安全召回通知

圖1. 快拆杆存在潛在性的機會，會碰觸到碟盤

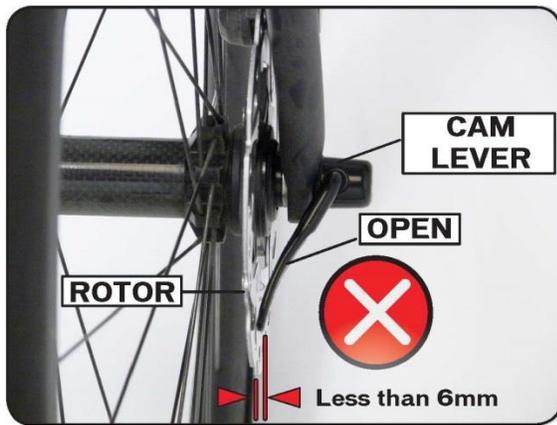
有些在市场販售的Cannondale自行車，裝配著碟煞且使用快拆系統，在不當的使用下，如：快拆杆沒鎖緊，撥杆裝於左側(跟碟盤同一邊)，在騎乘過程中快拆杆會鬆開，甚至會卡進碟盤內。如圖1所示，配備著前輪快拆的自行車，快拆在完全打開時，有潛在性的機會可以碰觸到碟盤，如圖2所示，在快拆杆完全打開時，沒有任何潛在機會可以碰觸到碟盤。當您的自行車前輪快拆杆如圖1一樣，將快拆杆裝在左邊，完全打開時會碰觸到碟盤，如果存在此現象，前輪可能會脫落或快拆杆插入碟盤內，造成車子突然停止，騎乘者會失去對車子的控制，出現發生事故的風險。

受影響的車種：任何 Cannondale 自行車裝配著碟煞和快拆系統，當快拆杆安裝在左側且完全打開它時，能碰觸到碟盤的自行車皆在此次安全召回內。若快拆杆完全打開後和碟盤間至少有 6 毫米以上的距離約鉛筆的寬度，是不在影響的車種里。以下網站是說明如何檢測車子是否在召回的狀況，請點擊 www.quickreleaserecall.com

關於安全召回的車子，CANNONDALE 對於消費者會採取怎樣的措施：如果您的自行車是在召回範圍，Cannondale 會提供免費的快拆給當地經銷商，會免收取任何費用幫你更換車上的快拆，請連系當地的 Cannondale 經銷商
